大洗研究所（南地区）
高速実験炉原子炉施設（「常陽」）

耐震重要施設の基礎地盤及び
周辺斜面の安定性評価について
(解析用地盤物性値及び地下水位の設定に関するコメント回答)

令和4年7月22日
国立研究開発法人日本原子力研究開発機構

常陽における地盤物性値設定用ボーリング調査位置

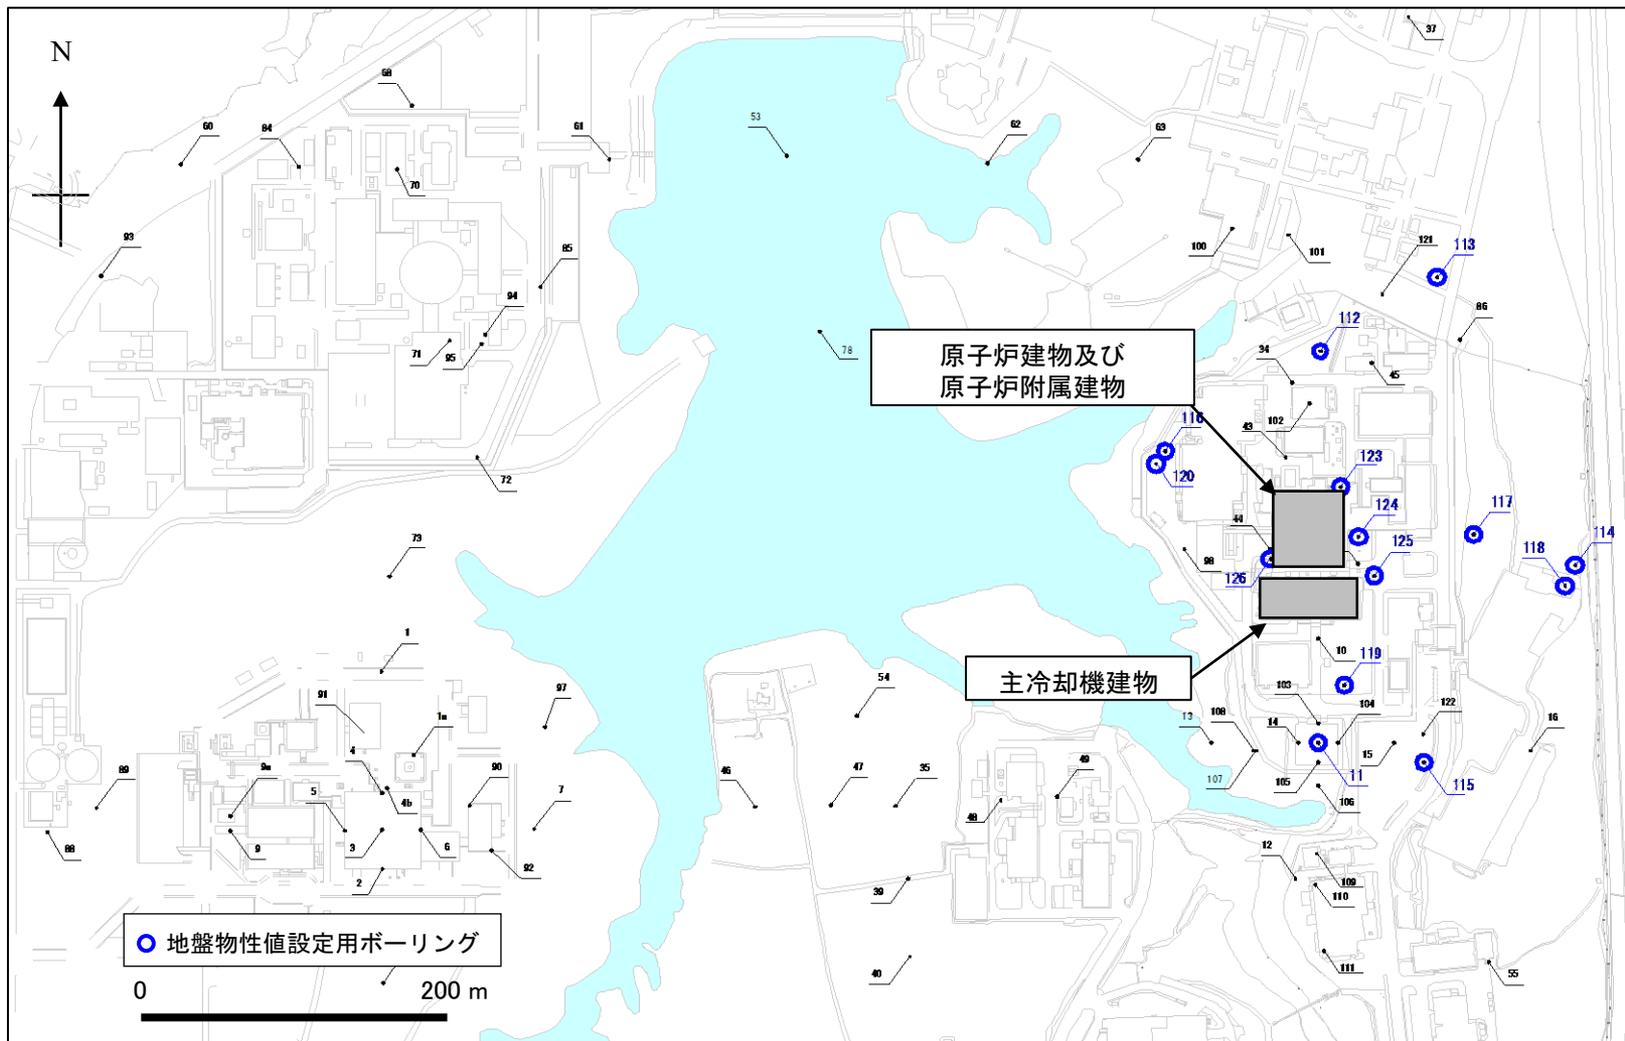
解析用地盤物性値について、大洗研全体ではなく、常陽周辺の地盤調査データのみを用いて見直すこと。

常陽の解析用地盤物性値は、常陽の耐震重要施設周辺で実施したボーリング調査から取得した地盤物性値を用いて設定する。

- 常陽における地盤安定性評価及び施設の耐震評価を行うため、常陽の耐震重要施設（原子炉建物及び原子炉附属建物、主冷却機建物）周辺のボーリング調査から取得した地盤物性値を用いて解析用地盤物性値を設定した。
- ※前回会合で示したボーリング調査位置図との比較及び地質断面図を参考資料(1)に示す。

JAEA 解析用地下水位の設定について

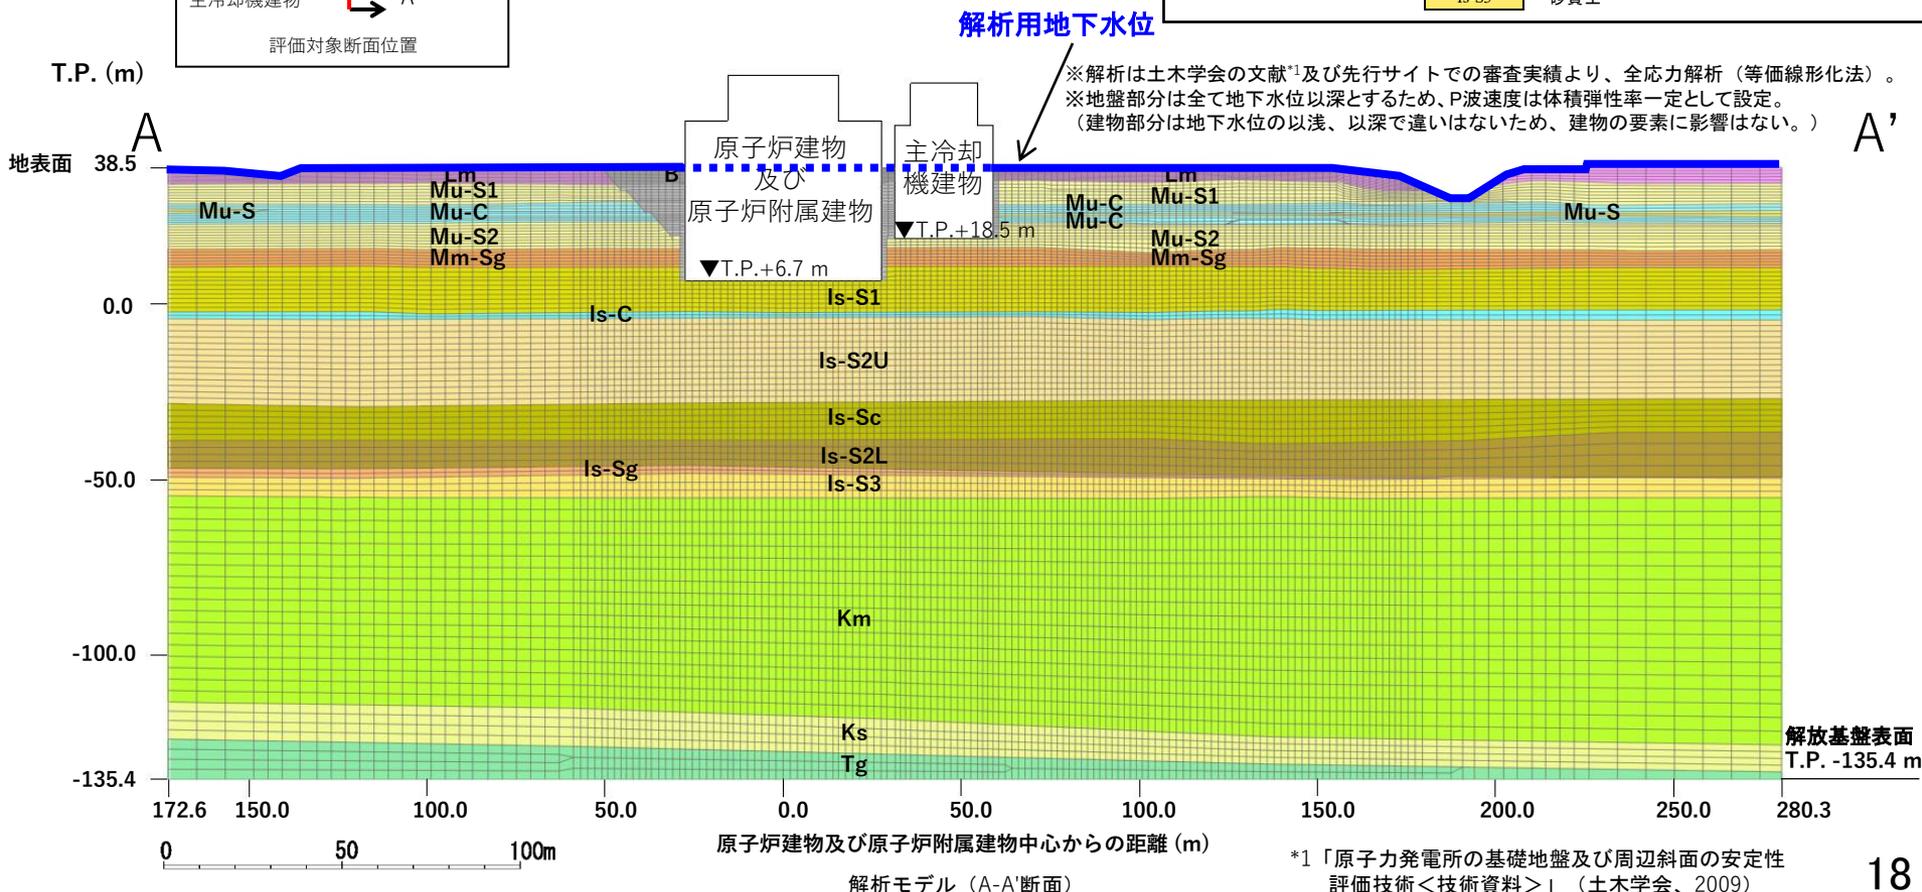
すべり安全率の評価における解析用地下水位について、評価の基本ケースの設定を地表面に見直すこと。

すべり安全率の評価に用いる解析用地下水位は、観測記録で確認される地下水位、東西方向の高低差、宙水の状況を踏まえ、地表面に設定する。

・すべり安全率の評価に用いる解析用地下水位は、対象施設近傍の観測記録で確認される地下水位T.P.+6m程度に対し、解析モデル範囲内における東西方向の高低差、宙水の状況を踏まえ、保守的な評価として地表面とする。(地下水位観測結果を参考資料(3)に示す。)
